Date d'édition	30/03/2015
N° du document	SUPAIR_2015/03_001
Nombre de page	1 / 4

## COMMUNIQUE SECURITE

**OBJET :** Extraction poignée parachute secours sur sellette pilote biplace WALIBI<sup>2</sup> et EVASION<sup>2</sup>

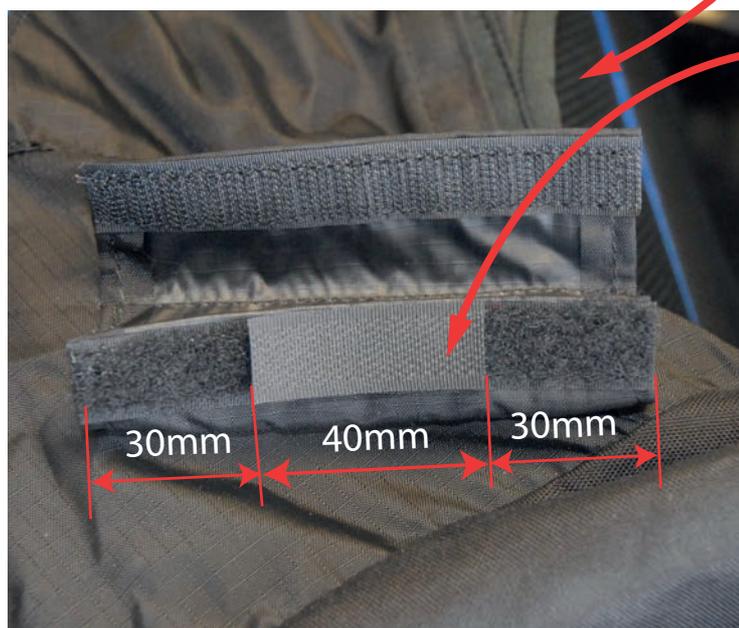
Le velcro de la gaine de la poignée est continu sur toute sa longueur

Le velcro de la gaine de la poignée est discontinu

Faire un essai d'extraction de la poignée du secours sous portique

Des difficultés pour extraire la poignée

Pas de difficulté pour extraire la poignée

Réduire la longueur du velcro

Remonter la poignée, prenez soin de votre sellette et bons vols !

## Comment réduire la taille du velcro ?

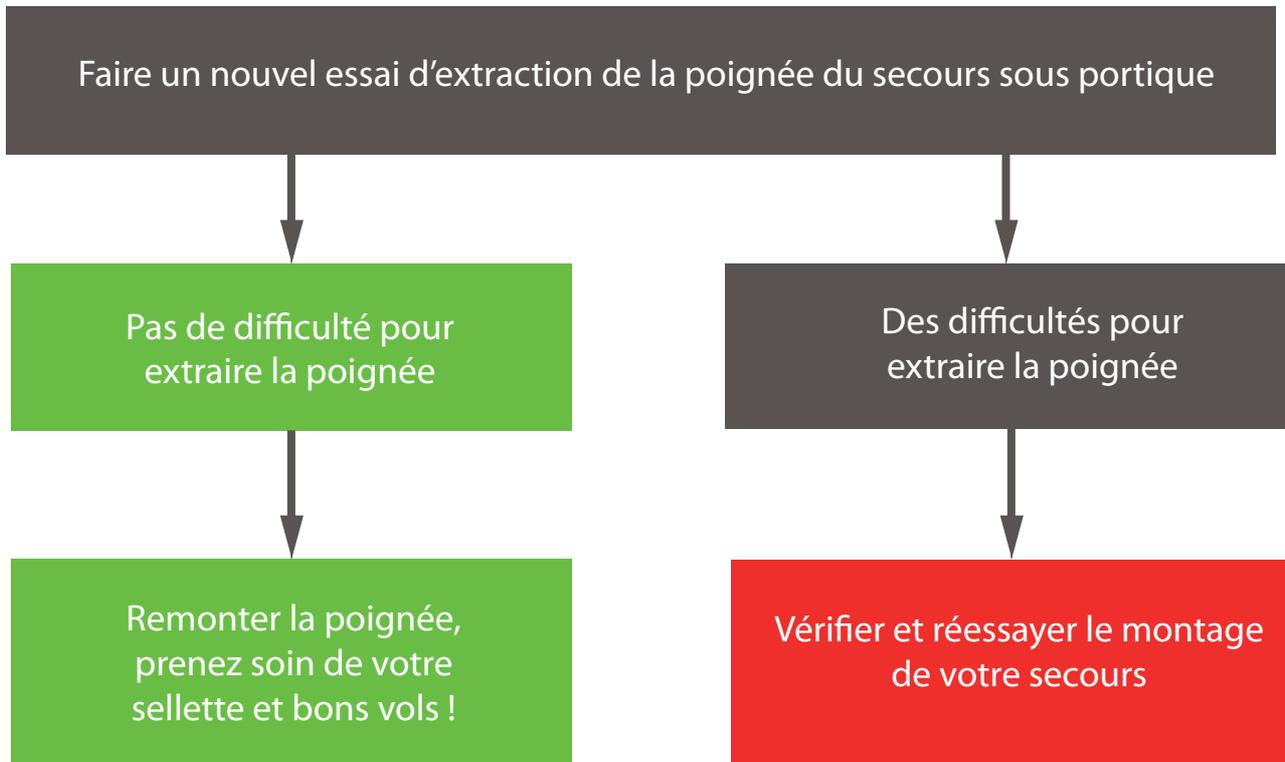
① Gaine de la poignée (situation initiale)

Ouvrir la gaine de la poignée :  
le velcro est continu ②

③ Action :

Ajouter une bande velcro crochet 16mm de 4cm de long au milieu de la gaine poignée.

Cette bande va marquer une discontinuité dans l'accroche de la poignée facilitant ainsi l'extraction de la poignée.
